STACY設工認第4回に係るコメント回答

(1) ウラン棒状燃料

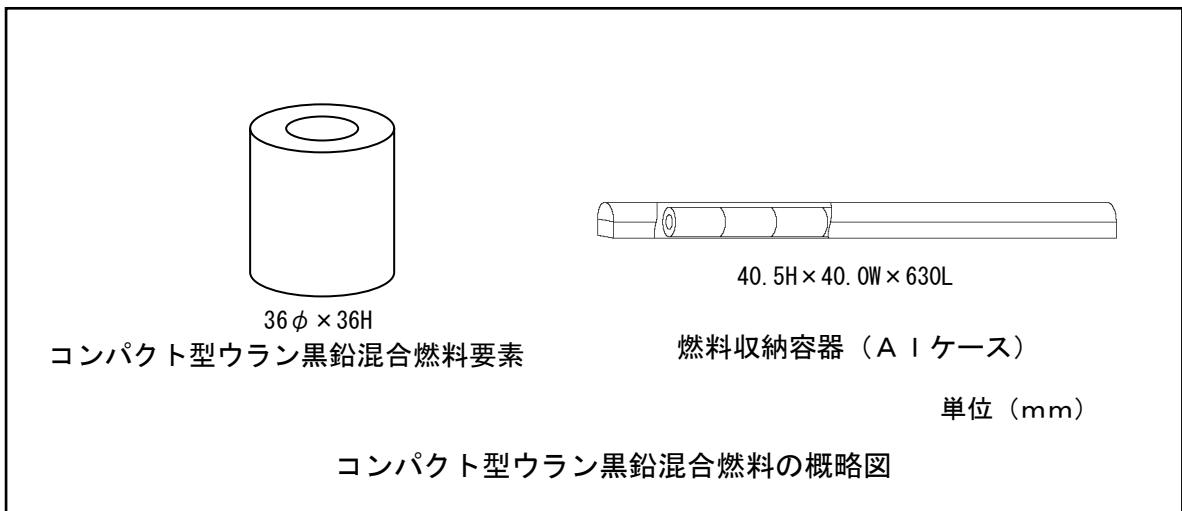
各設備の未臨界評価の条件として、貯蔵するとしている燃料の仕様（形状寸法、密度等）について説明すること。

（計算モデル確定としては不十分、少なくとも他の設工の引用が必要、耐震のように、本申請書で完結させるとすれば、添付の参考など追加することが望ましい。申請書では、燃料については、いきなり原子個数密度だけが記載されている。燃料について、図面を参考資料等で示す必要がある。）

貯蔵する燃料の仕様（形状寸法、濃縮度等）を参考資料として追加して補正する。

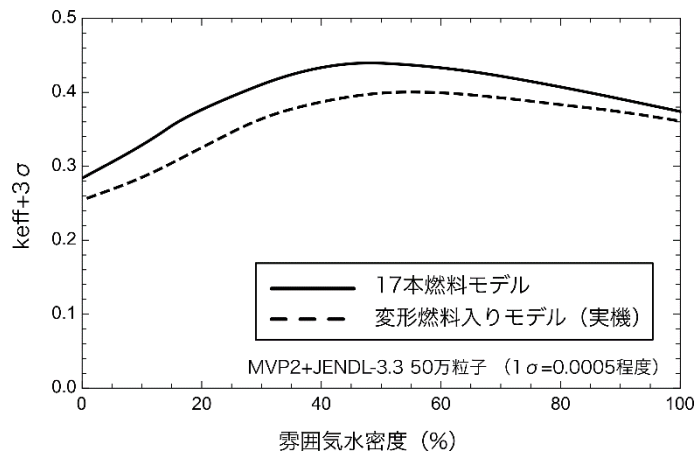
貯蔵する燃料量については、設置許可で許可されている許可量に内包されることを説明すること。

また、各設備を無限体系として計算をしている場合には問題ないが、モデル化されている燃料条件と燃料貯蔵量の制限との関係について説明すること。

未臨界計算の対象である各貯蔵設備の貯蔵能力（許可量）、貯蔵制限量、未臨界計算モデルの燃料条件を以下に示す。

図⑩-1 設工認申請漏れがないことの確認に係る作業体制図

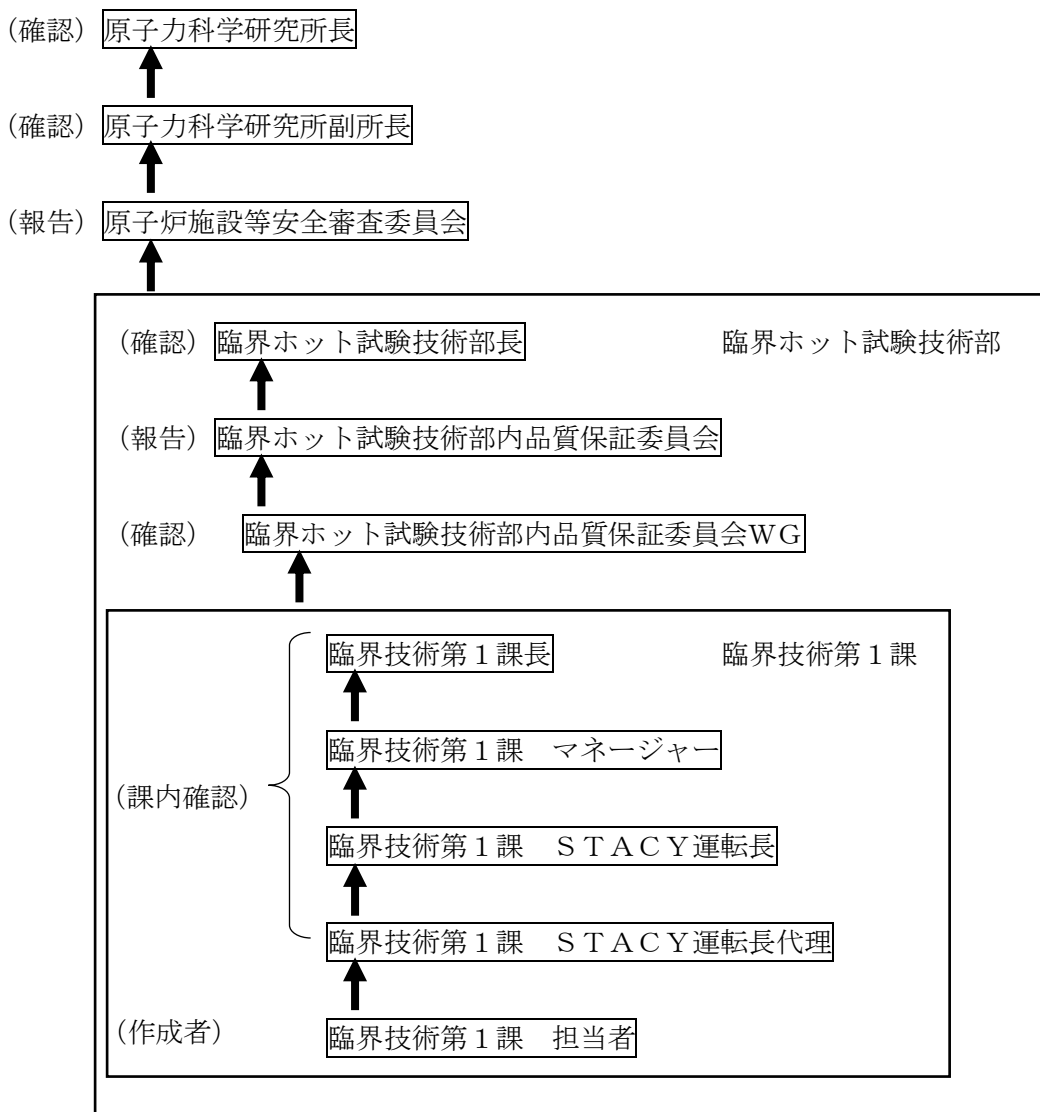
漏れ確認については、JAEAとしてどのように申請漏れがないことを確認したのか、作業手順、確認プロセス及び確認プロセスの妥当性を確認する。

本確認作業に係る実施体制図を図⑩-1に示す。

確認作業はまず初めにSTACY施設の保守管理を担当する原子力科学研究所臨界ホット試験技術部臨界技術第1課の担当者が実施し、担当者が作成した成果物（「許可基準規則への対応と後段規制の関係」、「設工認要否整理表」、「STACY施設の新規性基準対応に係る設工認申請一覧（技術基準規則ごと）」）について職制に従い上位職者4名が確認を実施した。
